SYNTHESE SEPARÉE

Liste des modifications apportées dans le cadre de la
demande de compléments du Parc Eolien des Brandières

JUILLET 2023

Figure 2 : Localisation des parcelles étudiées

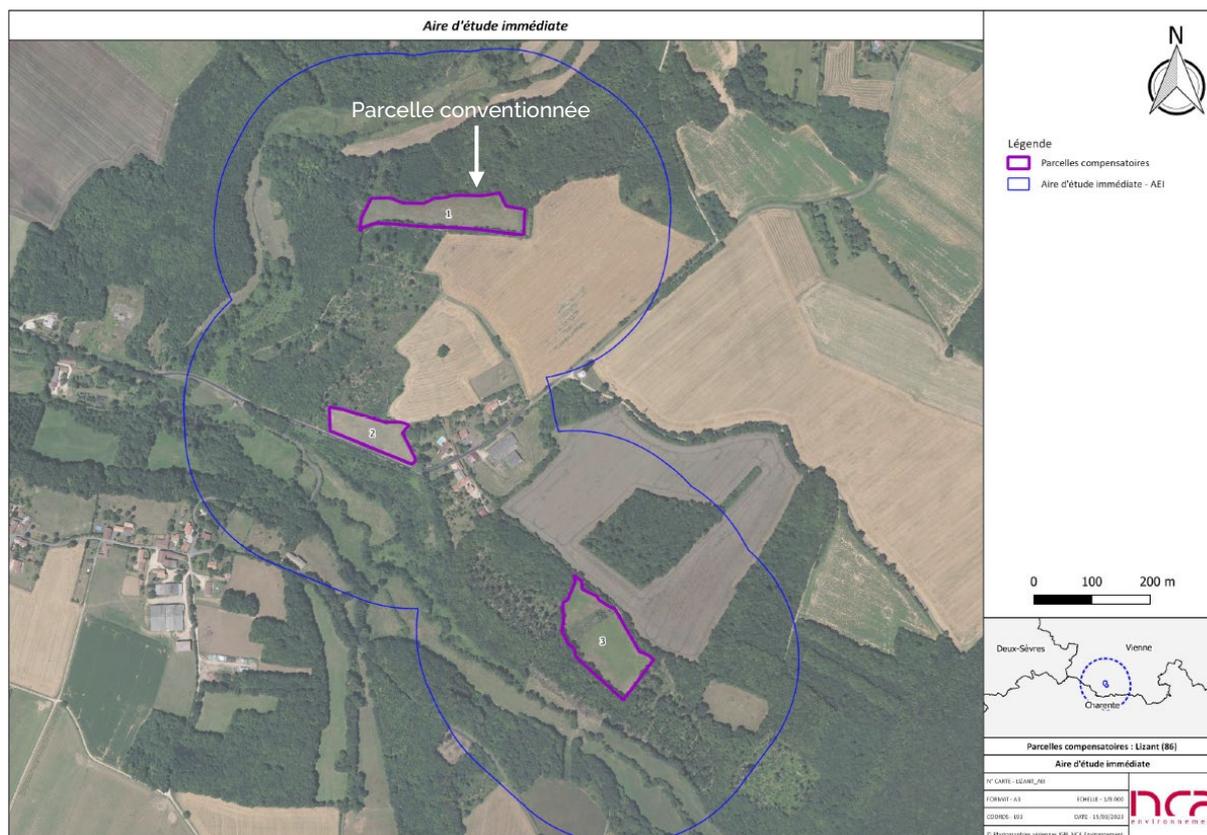
Le dossier précise que l'expertise sur les impacts bruts de la phase chantier sur les zones humides en phase chantier est manquante en raison de la sécheresse de l'été 2022. Il est indiqué que l'étude relative notamment aux inventaires pédologique et floristique sera réalisée dans le courant de l'automne 2022 par NCA Environnement. Il n'est donc pas possible à ce stade de la phase d'examen de conclure à l'absence d'effets sur les zones humides sans les conclusions de cette étude.

Fournir l'étude annoncée et apporter, le cas échéant, les compléments nécessaires en fonction de ses conclusions en modifiant les documents en conséquence.

Conformément à ce qui avait été indiqué au moment du dépôt en octobre 2022, les sondages pédologiques ont été réalisés le 4 novembre 2022 par le bureau d'études NCA Environnement.

Ces sondages ont permis d'identifier qu'une partie de la zone d'implantation est située en zone humide selon le critère pédologique.

Au total, la surface en zones humides impactées par le projet est de 5 820 m² de façon permanente et de 2 968.1 m² de façon temporaire pour la fonctionnalité hydraulique. La surface permanente étant supérieure à 1000 m², un dossier au titre de la loi sur l'eau a donc été réalisé par le bureau d'études NCA Environnement.

Afin de réduire au maximum les impacts entraînés par le projet sur ces zones, une compensation des surfaces impactées d'au minima 150% doit être réalisée (soit 8 730 m²) dans le bassin versant de la masse d'eau impactée.

Après un travail de prospection sur le terrain, le porteur du projet s'est engagé à la restauration écologique et au maintien dans un bon état environnemental d'une parcelle dont la surface convertible en zone humide représente 11 504 m² (soit un 197% de la surface initialement impactée).

Les deux figures ci-dessous présentent la localisation des zones humides et de la parcelle conventionnée.
